島根原子力発電所 2号炉 津波による損傷の防止

論点 6「漂流物の影響評価の妥当性」

(コメント回答)

令和 2 年 7 月
中国電力株式会社

北側通路付近断面図（A-A断面）

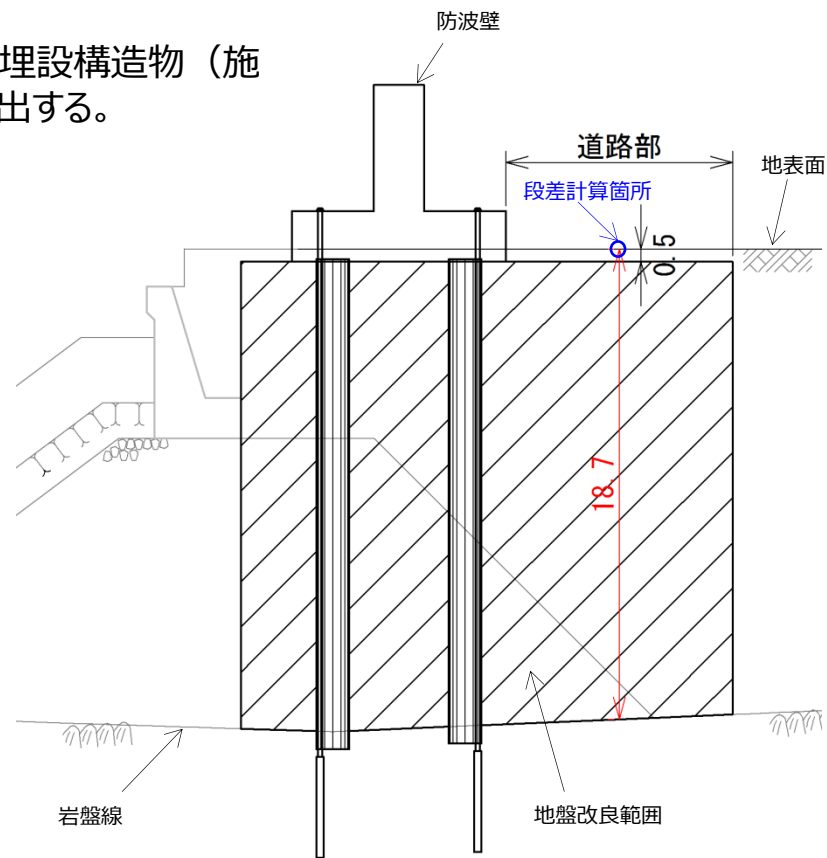
No.	審査会合日	コメント内容	回答頁
73	R2.1.28 (本日回答)	・発電所構外（海域）の漂流物評価における取水口等への到達の可能性について、漂流物調査範囲、流向・流速による移動量評価、傾向把握の参考である軌跡解析等の評価結果の考察を含め、到達しないとした判断根拠を示すこと。	P.21～ 36
74	R2.1.28 (本日回答)	・発電所構外（海域）の漂流物評価について、沿岸域の地形を踏まえて林木・雑材等が中長期的に漂流物化する可能性とそれによる取水性への影響を評価し、輪谷湾内に漂着した場合の対応方針を説明すること。	P.21
75	R2.1.28 (本日回答)	・燃料等輸送船の転覆評価について、積荷がある状態で評価することの合理的根拠を示した上で、積荷がない状態の評価を説明すること。	P.16
76	R2.1.28 (本日回答)	・荷揚場及び施設護岸に出入りする車両及び仮置資材の漂流物評価について、主な車両及び仮置資材の種別と使用状況を明らかにした上で、それぞれの使用状況における日本海東縁部に想定される地震による津波の襲来に対して、基準地震動Ssによる施設損傷の影響を考慮する場合と考慮しない場合のそれぞれにおける漂流物化を防止するための対応方針を説明すること。また、海域活断層から想定される地震による津波に対しては、現状の想定沈下量（1m）が別途審査中の地下水位や液状化強度特性の条件を踏まえても保守的な想定であることを別途審査の進捗状況に合わせて説明すること。	P.6～15
77	R2.1.28 (本日回答)	・燃料等輸送船の係留索について、津波防護上の必要性及び位置付けを明確にした上で、構成範囲と各構成部位に要求される機能に対する耐震評価方針を説明すること。	P.17～ 19

- 荷揚場は海側の施設護岸下部を岩着構造としており、沈下しない範囲もあるが、その西側や荷揚場道路付近は埋戻土（掘削ズリ）により敷地造成していることから、地中埋設構造物（施設護岸）及び地盤改良部との境界部に不等沈下に伴う段差が発生する可能性がある。ここで、荷揚場付近で段差が発生する可能性がある箇所を図に示す。
- 埋戻土（掘削ズリ）の沈下量を計算した結果、荷揚場付近の沈下しない範囲との段差は北側通路付近で最大約70cm、南側通路付近で最大約45cm、荷揚場付近で最大約40cmとなる。

- 埋戻土（掘削ズリ）の沈下量については、液状化及び揺すり込みに伴う沈下量として、保守的にばらつきを考慮した相対密度から求まる沈下率（3.5%）を用い、埋戻土（掘削ズリ）の層厚×3.5%で算出する。
- 段差高は、道路部における埋戻土（掘削ズリ）の層厚から地中埋設構造物（施設護岸）及び地盤改良部の層厚を引いた差に3.5%を乗じて算出する。
